Zone à planification obligatoire ZPO 3 "Cagreu" ; redéfinition des conditions cadre

Rapport explicatif

Janvier / mars / avril 2024

3.5 Zones à planification obligatoire

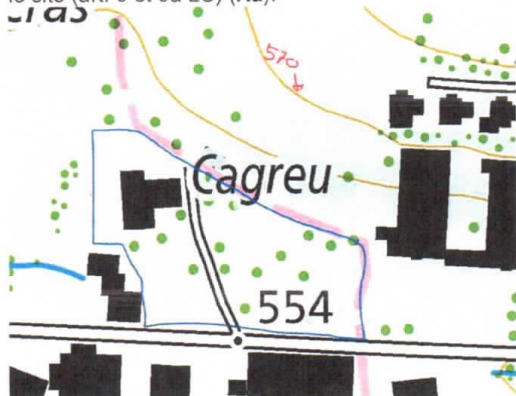
– ZPO3 « Cagreu » :

Le site est touché par des zones de dangers bleues et rouges. Un espace réservé aux eaux limite la constructibilité du secteur. L'OPC sollicite la libération d'un couloir pour déterminer un espace de développement des eaux afin de remettre le cours d'eau à ciel ouvert dans ce secteur. Ce secteur se trouve directement à l'aplomb d'une forte pente sur le flanc Nord à la frontière avec la commune de Moutier. Des constructions sont présentes sur une partie de la surface, le reste est non construit.

Vu les intérêts en présence, il convient de s'interroger sur les capacités de ce site à accueillir un nouveau développement, en particulier dans le contexte de l'obligation de réduire le surdimensionnement des zones à bâtir (r).

Dans la positive, il est nécessaire d'étudier la faisabilité en terme de constructibilité et d'intégration dans le site. Premièrement, il convient de prouver si la fixation d'un IBUSds minimal de 0,5 est possible (cela représente env. 3'300 m² de surface de plancher à réaliser au minimum). Deuxièmement, il convient de démontrer à ce stade si les hauteurs prévues (14 mètres, resp. 17 mètres avec attique) permettent l'intégration des volumes dans ce site. En l'occurrence avec les hauteurs prévues, les constructions qui se réaliseront sur le plat atteindront le sommet de la colline du Cagreu (cotation 570 mètres ci-dessous dans l'image), soit la hauteur des maisons en terrasse situées sur la commune de Moutier. En outre, de telles hauteurs se démarquent des possibilités données dans le voisinage. La

bonne intégration dans le site de telles volumétries n'étant pas démontrée à ce stade, nous vous demandons d'apporter les justifications nécessaires pour autoriser ces mesures, le cas échéant en établissant des principes d'aménagement propres à assurer une bonne intégration des volumétries dans le site (art. 9 et 9a LC) (Ra).
